機能変更について

- 1 C.S (カスタムセレクト) キーに、スコープレベルを調節する “LEVEL” を追加しました。
- 2 CW のキーイングスピードが 45wpm 以上の時、QSK DELAY TIME (キーイング後に実際に電波が送信されるまでの時間) を 15msec に固定しました。
- 3 MOX による送信時、各モードの “MOD SOURCE” で設定した入力 (“MIC” または “REAR”) から変調がかかるようになりました。

1 C.S (カスタムセレクト) の変更

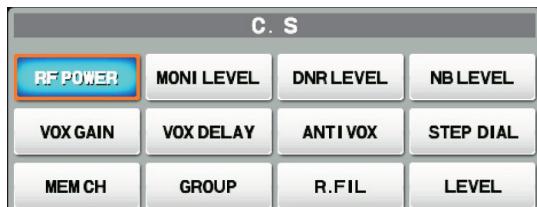
[C.S] キーを押すだけで、MPVD リングがあらかじめ割り当てられた機能(下記参照)で動作します(初期設定は MEM CH)。

RF POWER	送信出力設定
MONI LEVEL	モニターレベル調節
DNR LEVEL	DNR レベル設定
NB LEVEL	ノイズブランカーレベル設定
VOX GAIN	VOX ゲイン設定
VOX DELAY	VOX ディレイ設定
ANTI VOX	アンチ VOX 設定
STEP DIAL	あらかじめ決められた周波数ステップでの周波数変更
MEM CH	メモリーチャンネル選択
GROUP	メモリーグループ選択
R.FIL	ルーフィングフィルターの帯域幅選択
LEVEL	スコープレベル (目的の信号とノイズを区別しやすくするためのレベル) の設定

【OPERATION SETTING】 → 【GENERAL】 → 【CS DIAL】

選択できる項目 : RF POWER / MONI LVL / DNR LVL / NB LVL / VOX GAIN / VOX DELAY / ANTI VOX / STEP DIAL / MEM CH / GROUP / R.FIL / LEVEL

LEVEL : スコープレベル設定
